**VYSVĚTLENÍ A ZMĚNA ZADÁVACÍ DOKUMENTACE Č. 3
K VEŘEJNÉ ZAKÁZCE**

PARKOVACÍ DŮM NOVÝ LÍSKOVEC

„1. Skladby konstrukcí a povrchové úpravy

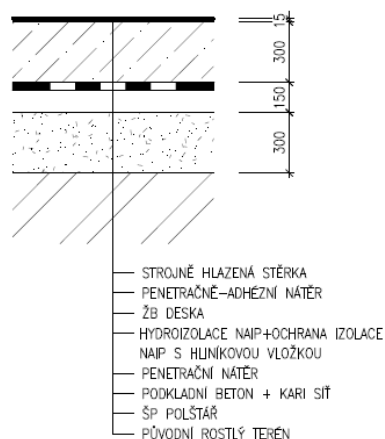
Žádám o upřesnění skladeb konstrukcí a jejich povrchové úpravy ve všech podlaží, tedy v 2.PP, 1.PP, 1.NP, 2.NP:

- Skladba podlah
- Skladba stěn
- Skladba střechy“

Zadavatel sděluje, že příslušným způsobem upravil výkaz výměr. Současně uvádí:

SKLADBA - PODLAHA 1.PP

SKLADBA - STŘECHA

SKLADBA - STĚNA 1.PP

SKLADBA - PODLAHA 1.NP
